**PROGETTO DI UN IMPIANTO AGROVOLTAICO E OPERE CONNESSE DA REALIZZARSI IN PROVINCIA DI TRAPANI NEI COMUNI DI SALEMI, MAZARA DEL VALLO, SANTA NINFA E CASTELVETRANO, DENOMINATO "CLUSTER B"**

CONTRODEDUZIONE AL PARERE DELLA SOPRINTENDENZA  
BB.CC.AA. DI TRAPANI

CODICE ELABORATO  
**CLBSIAR26-00**

00	27/12/2023	Risposta al parere della SOPR. BB.CC.AA di TP n.10575	F.LIONIELLO	ABSOLUTE ENERGY SICILIA SRL	ABSOLUTE ENERGY SICILIA SRL
REV.	DATA	DESCRIZIONE REVISIONE	REDATTO	VERIFICA	APPROVATO

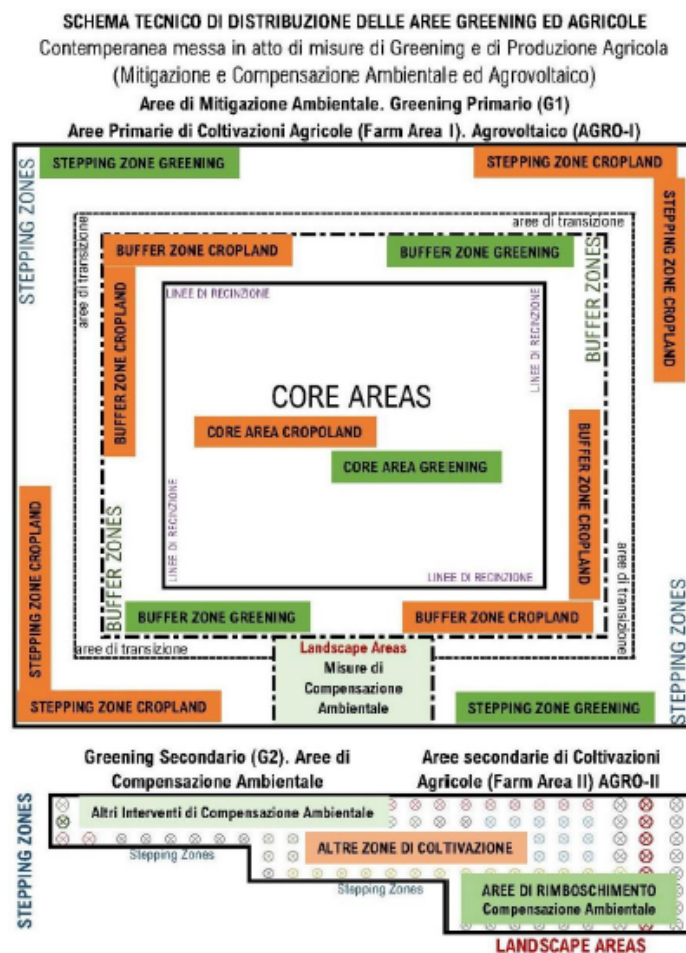
Nella suddetta nota si riportava una valutazione negativa del progetto complessivo e si richiedeva di "pervenire ad una significativa rimodulazione in riduzione dell'impianto disseminato, per mantenere, quanto più possibile, la leggibilità della connotazione agraria riferibile al paesaggio rurale tradizionale, nonché l'allontanamento dei campi agrovoltaiici dalle aree tutelate"

- Allontanare il sotto-campo denominato IMP\_B\_01 che risultava nelle vicinanze dell'area 15d;
- Allontanare il sotto-campo denominato IMP\_B\_06 che risultava nelle vicinanze dell'area 14e;
- Eliminare il sotto-campo denominato IMP\_B\_04 che risultava nelle vicinanze dell'area 14e.

Denominazione sotto-campo	Perdita di potenza [%]	Recupero aree a verde
IMP_B_01	45%	45%
IMP_B_04	100%	100%
IMP_B_06	62%	62%

Si specifica infine che l'IMP\_B\_04 verrà completamente stralciato dall'impianto complessivo, lasciato alla proprietà originaria e alla coltura tradizionale del vigneto attualmente presente.
